**Informe Consolidado de Solicitud de Aclaraciones, Rectificaciones y/o Ampliaciones a la Declaración de Impacto Ambiental del Proyecto "Parque Fotovoltaico El Aguilucho"**

Nombre del Titular : PFV EL AGUILUCHO SPA  
Nombre del Representante Legal : Ricardo Orlando Sylvester Zapata  
Dirección : Magdalena 181, piso 3, Las Condes, Santiago, Chile.

El presente Informe Consolidado de Solicitud de Aclaraciones, Rectificaciones o Ampliaciones a la Declaración de Impacto Ambiental del proyecto "Parque Fotovoltaico El Aguilucho", contiene las observaciones generadas en virtud de la revisión de la Adenda.

Figura N° 1: Vistas de distintos sectores del área de influencia del Proyecto con gran activación de germoplasma y vegetación en latencia. Se conforman formaciones vegetacionales de praderas con distintas especies dominantes y matorrales arborescentes y de suculentas.

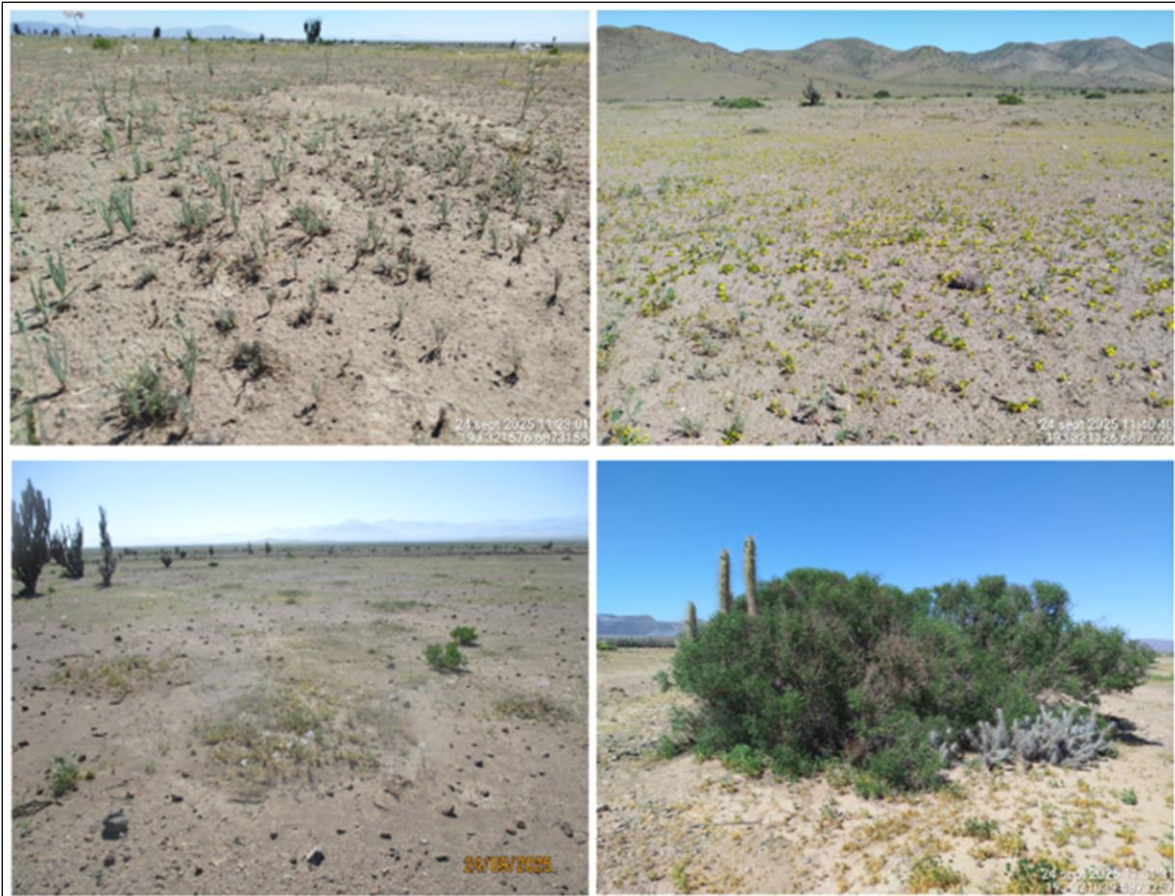
- Formaciones o comunidades vegetales que proveen hábitats críticos.
- d. En función de las observaciones anteriores, se solicita al Proponente re analizar y re evaluar el numeral 5.2 “Resultados en Terreno” en contexto de la manifestación del fenómeno de Desierto Florido, tanto para flora como vegetación. Por otro lado, es preciso enfatizar esta observación en relación a lo que el Proponente menciona en el numeral 5.2.1.2 “Ambientes Naturales”, indicando que “*En el área de influencia se registraron ambientes de carácter natural, agrupados en una unidad paisajística denominada **desierto absoluto. En esta unidad, la vegetación con crecimiento natural es prácticamente inexistente; no obstante, es posible observar especies dispersas con baja predominancia que, en conjunto, conforman fisonomías asociadas a matorrales***” (énfasis agregado). Esta visión del área de influencia no se condice con la dinámica ecosistémica del entorno donde se emplaza el área de influencia, cuestión que fue observada *in situ* en la visita a terreno realizada por

profesionales del SEA, el Titular y OAECAs el día 24.09.2025 y según consta en Acta N° 202503106118/2025 publicada en el expediente electrónico del Proyecto, tal como se observa en la siguiente figura (Figura N°1 del presente documento), como también en las Figuras 5-1 y 5-2 del Acta en cuestión:

Figura N° 2: Análisis geográfico de avistamientos históricos de Lama guanicoe al área de monitoreo de Mina Los Colorados y área de intervención de PFV El Aguilucho.

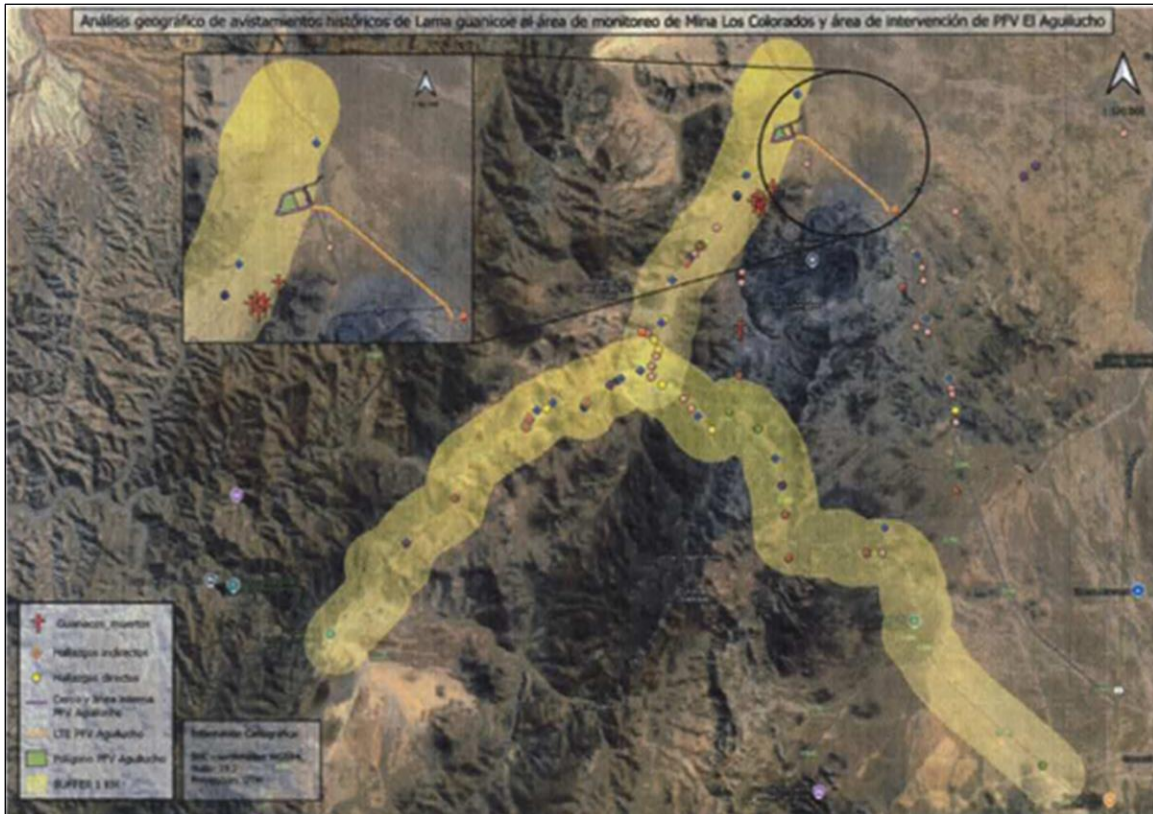
- c. Con relación a los antecedentes aportados en el numeral 2.8.2.2 del Capítulo 2 de la DIA, asociados a la componente Fauna, el Proponente declara la presencia de la especie *Lama guanicoe* en el área del Proyecto identificado mediante registro indirecto de huellas. El Proponente indica en su análisis que *“La detección de guanacos se realizó mediante huellas, lo que sugiere un uso ocasional del área como corredor de paso; no se registraron evidencias de ocupación permanente, alimentación ni refugio en el interior de la zona de intervención directa. Dicha zona carece de recursos significativos (vegetación, agua y refugio) que permitan sostener poblaciones residenciales de esta especie.”*. Sin embargo, al revisar el Anexo 2.2 “Caracterización de Fauna” de la DIA, se evidencia que el Proponente no empleó ninguna metodología específica de observación para fauna de alta movilidad, como identificación de sitios potenciales de presencia (aguadas, caminos guanaqueros, serranías, etc.) y el establecimiento de puntos de observación, en horarios específicos de alta actividad. Al respecto, de acuerdo a análisis de información sobre monitoreos históricos a la especie, realizado por la CONAF, Región de Atacama, en el marco de fiscalización ambiental al proyecto Mina Los Colorados, aledaño al presente Proyecto en evaluación, se evidenció que la quebrada por donde transita la ruta C-456

corresponde a un corredor histórico de la especie. Cabe destacar que este análisis abarcó datos desde el año 2013 hasta 2024, constatando que su ámbito de hogar histórico a escala local corresponda a esta y otras quebradas aledañas. A modo de graficar y proporcionar mayor entendimiento a lo anterior, se presenta la siguiente Figura:
